From 5.1, 2, e 5.1, 2, e <donotreply@unknown-from-address.net>
Subject **Verzoek_plan_aanpassing_OLO4496381**
To "5.1, 2, e" "5.1, 2, e" >
Date August 29, 2019 at 4:15:54 PM CEST

Zoals zojuist besproken treft u bijgaand het advies van de afdeling Ruimtelijke Ordening.
Hierbij het verzoek het bouwplan aan te passen om aan onderstaand advies te kunnen voldoen.

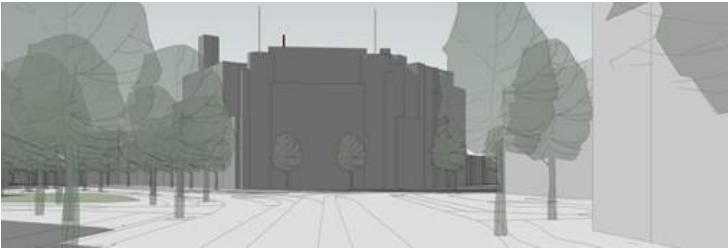
Dat geldt echter niet voor de KPN Antenne S3. Zowel vanuit de Van Baerlestraat als vanuit de Cornelis Antoniszstraat is deze duidelijk zichtbaar. Deze asymmetrisch geplaatste antenne verandert het aanzicht van de tot nu symmetrische gevel. Dit is een storende verandering in het straatbeeld, zoals geïllustreerd met onderstaande afbeelding.

Daarom zou het wenselijk zijn te onderzoeken of KPN Antenne 3 in plaats van aan de schoorsteen kan worden geplaatst op een andere plek, achter de opbouw dus aan de binnenkant van het gebouw. Daarbij verdient een positionering symmetrisch aan de bestaande gevels, in de zone zoals aangegeven op de volgende impressie de voorkeur.

Over toepassing van de afwijkingsbevoegdheid voor de gevraagde apparatuur wordt positief geadviseerd, met uitzondering van KPN Antenne 3. Geadviseerd wordt aanvrager in overweging te geven deze op een andere plaats te situeren overeenkomstig bovenstaande afbeelding, zodat deze antenne het straatbeeld niet verstoort.
